Bebauungs- und Grünordnungsplan

VII/61		STADTPLANUNGSAMT				
Nr. 6107 H "Am Samhof"					61.4	
11	12	21	22	23	31	
EINGANG 05 Jan. 2017						
<input type="checkbox"/> Kenntnisnahme			<input type="checkbox"/> Rücksprache			
<input type="checkbox"/> Stellungnahme			<input type="checkbox"/> Antwort / U 61			
<input type="checkbox"/> WV.....			<input type="checkbox"/> Termin.....

## **Bebauungs- und Grünordnungsplan Nr. 107 H "Am Samhof"**

Berechnung des Mittelwertes der gemessenen Verkehrsstärke in der Zeit von 0:00 bis 24:00 Uhr von Montag bis Freitag

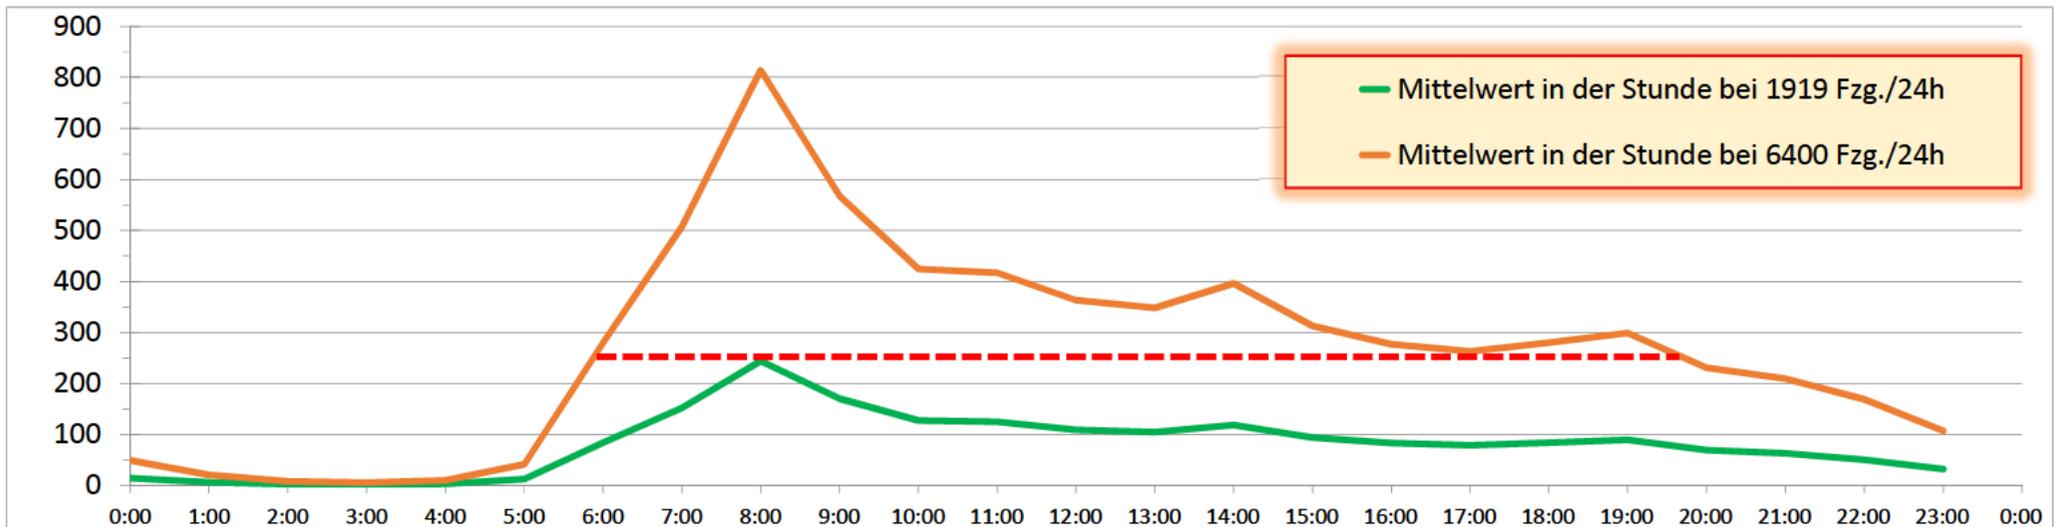
Ich war etwas überrascht über die Annahme von 6.400 Kfz./24h als mögliche Maximalbelastung in der Krumenauerstraße anzunehmen wäre. Das kommt mir doch recht hochgegriffen vor. Es würde bedeuten, dass jede Stunde des Tages 266 Kfz. durch die Straße fahren würden. Auch Mitternacht! Gemäß der letzten Aufzeichnung der Firma via traffic controll wurde die Spitze von 244 Kfz. pro Stunde in der Früh (7:00-8:00) erreicht.

Damit ist die Straße kaum mehr zu befahren, eher zu „bestehen“, geschweige denn aus der Einfahrt zu kommen. Wenn diese Annahme Realität wird, dann haben wir die Belastung anstatt von 7-8 Uhr nahezu den ganzen Tag, d.h. von 6-20Uhr (siehe beiliegende PDF Datei).

Auch muss man doch den zeitlichen Aspekt einbringen, denn nachts ist eine Straße doch weniger befahren und man muss eine Verteilung über den Tag betrachten oder?

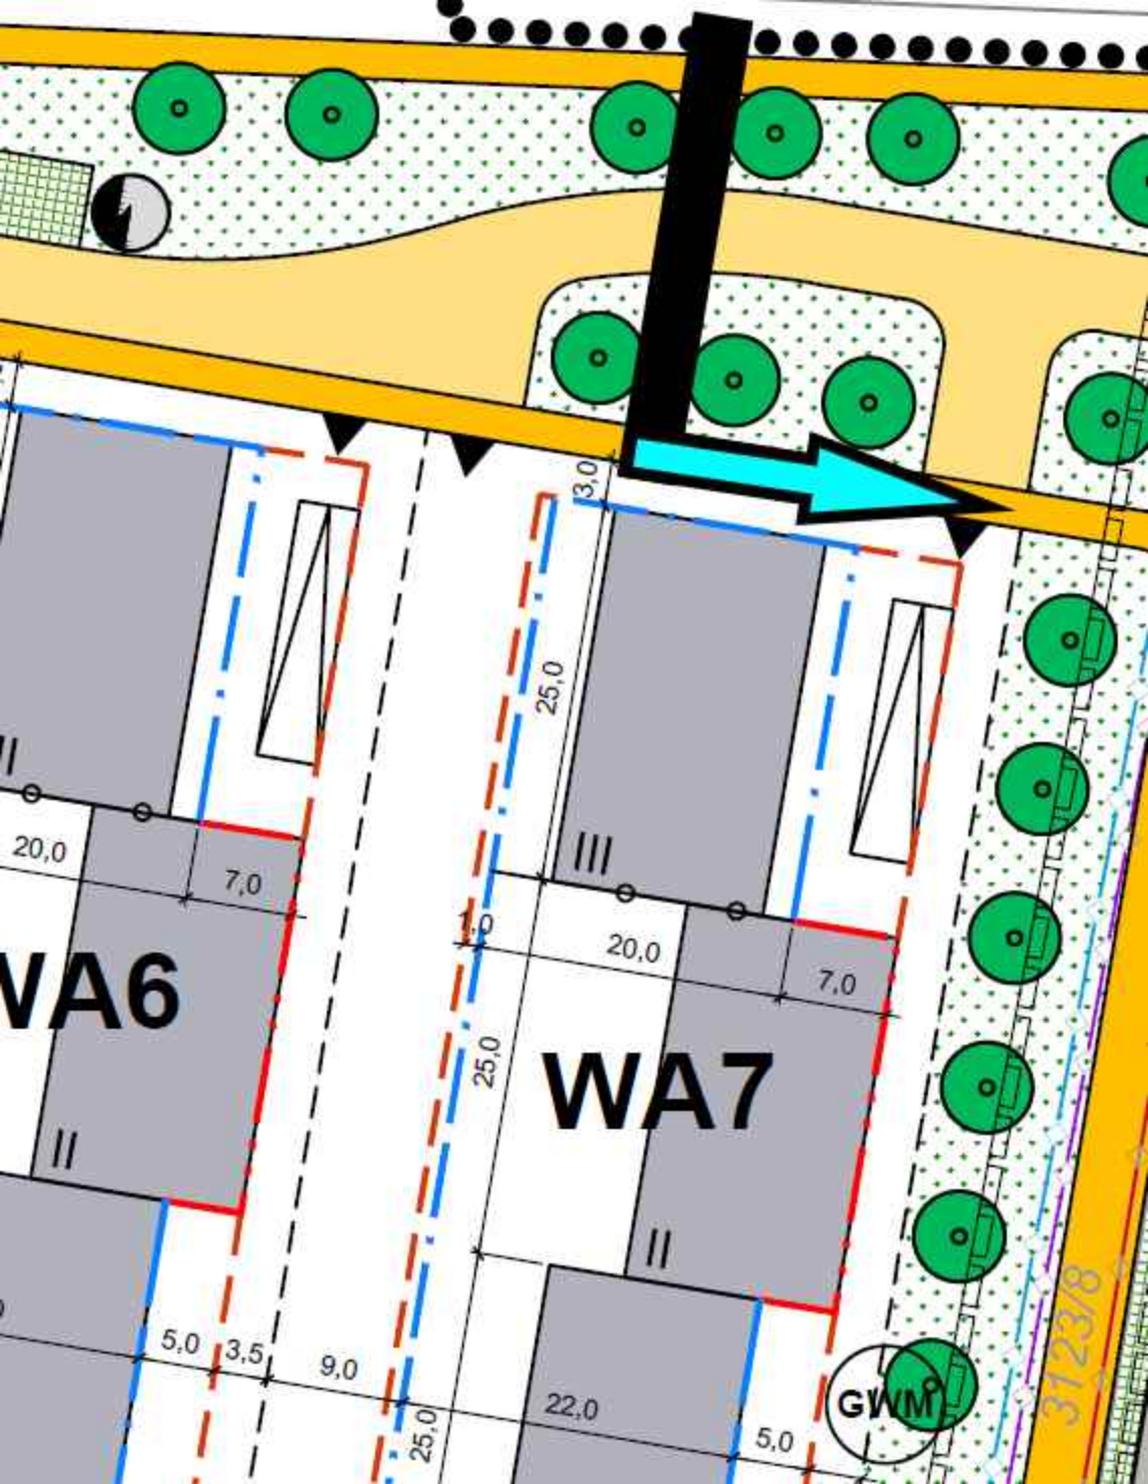
Aufgrund der Anordnung der Gebäude WA7 als zusammenhängender Block wird das Hangwasser (siehe Anlage 1) an der Stirnseite in Richtung der Krumenauerstraße gelenkt. Ist eine Ableitung (Sammelleitung) westlich der Straße in Richtung der Gerolfingerstraße vorgesehen, so dass die Bestandsgebäude östlich der Straße nicht beeinflusst werden?
